Conselleria de Innovación, Industria, Comercio y Turismo

RESOLUCIÓN de 24 de febrero de 2025, de la Dirección General de Energía y Minas, por la que se otorga a Acciona Generación Renovable, SAU, modificación de la autorización administrativa de construcción y aprobación de la modificación del Plan de desmantelamiento y restauración del entorno para una central fotovoltaica ubicada en Jarafuel, que pasa a una potencia instalada de 27,829 MWn y a una potencia de los módulos fotovoltaicos de 31,00 MWp, denominada FV Ayora II, incluida la infraestructura de evacuación hasta la SET colectora Ayora Solar 132/30 kV. Expediente ATALFE/2020/12.

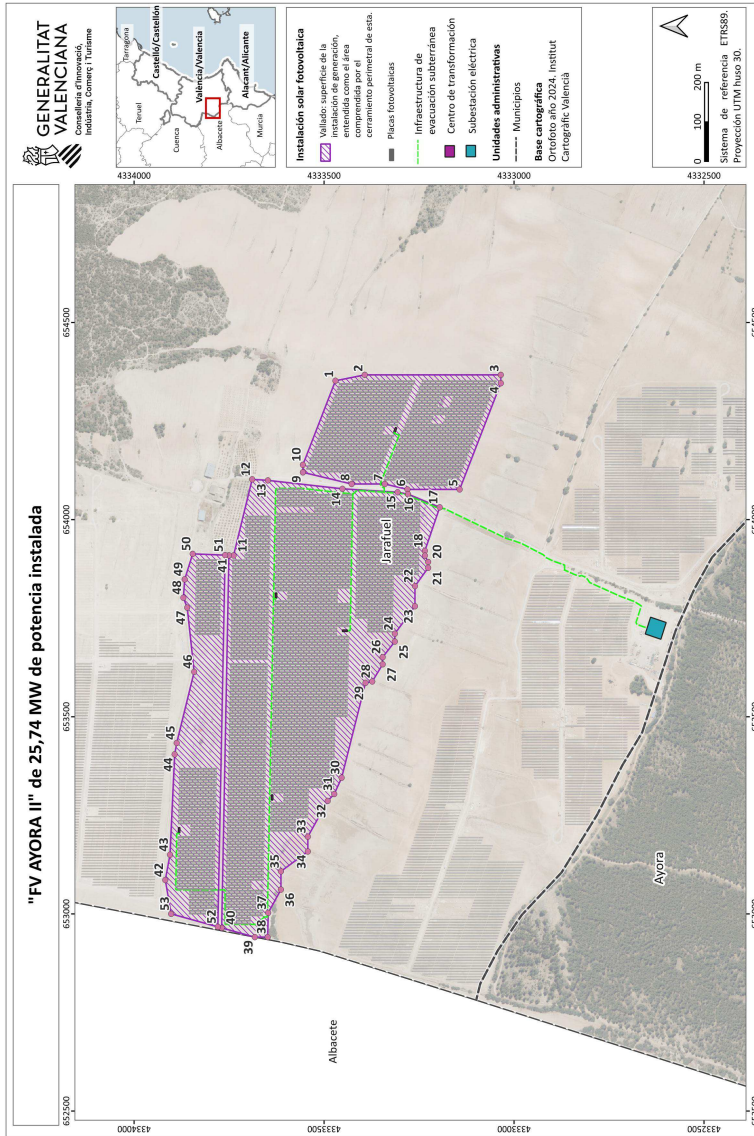
Respecto al vallado de la central, no podrá excederse de la poligonal inicialmente autorizada, por lo que deberá modificarse la pequeña variación en el vallado en la parte sud-oeste en la que se amplía la parte vallada respecto a la poligonal inicial.
